AO-IV.272.1.22.2013

Dotyczy: postępowania o udzielenie zamówienia publicznego prowadzonego w trybie przetargu nieograniczonego na dostawę 7 sztuk pomp szlamowych z wyposażeniem.

Wyjaśnienie treści Specyfikacji Istotnych Warunków Zamówienia

MOTOPOMPA SZLAMOWA DAISHIN SWT 100HX

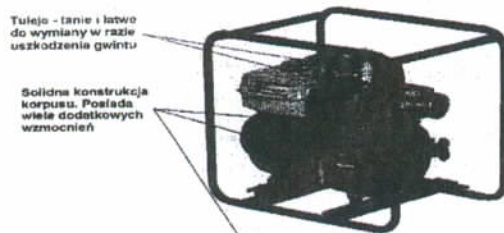
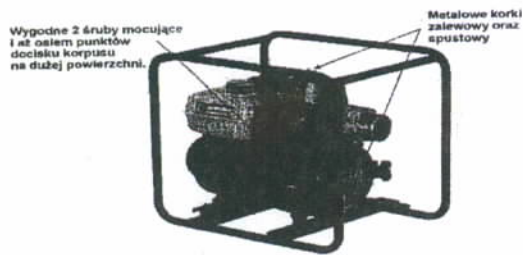
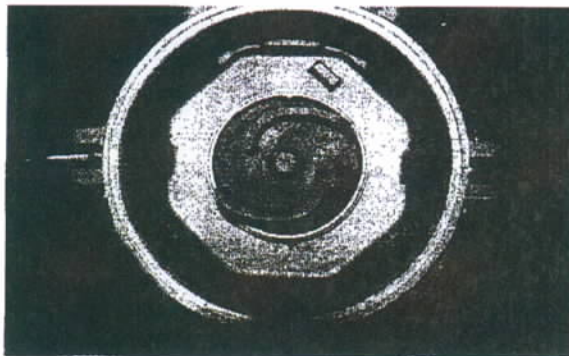
Czy Zamawiający dopuszcza pompę o wysokości podnoszenia 24m?

Dopuszczenie pompy o wysokości podnoszenia 24m pozwoliłoby nam zaoferować najwyższej jakości pompę produkcji japońskiej Daishin SWT-100, której niektóre parametry techniczne są powyżej oczekiwań Zamawiającego (na uwagę zasługuje wydajność 2000 l/min oraz średnica przepompowywanych cząstek do 31 mm).

Zamawiający nie dopuszcza pompy o wysokości podnoszenia 24m.

Obniżenie parametrów pomp szlamowych przedstawionych w opisie przedmiotu zamówienia spowoduje, iż wyżej wymienione urządzenia nie będą spełniały wymogów koniecznych do prawidłowej pracy związanej z ich przeznaczeniem. Obniżenie wysokości podnoszenia spowoduje zmniejszenie odległości na jaką można przetłoczyć wodę w terenie poziomym (płaskim) po uwzględnieniu strat na linii węzłowej. W związku z powyższym nie wyrażamy zgody na obniżenie parametrów technicznych przedstawionych w pierwotnej wersji opisu przedmiotu zamówienia.
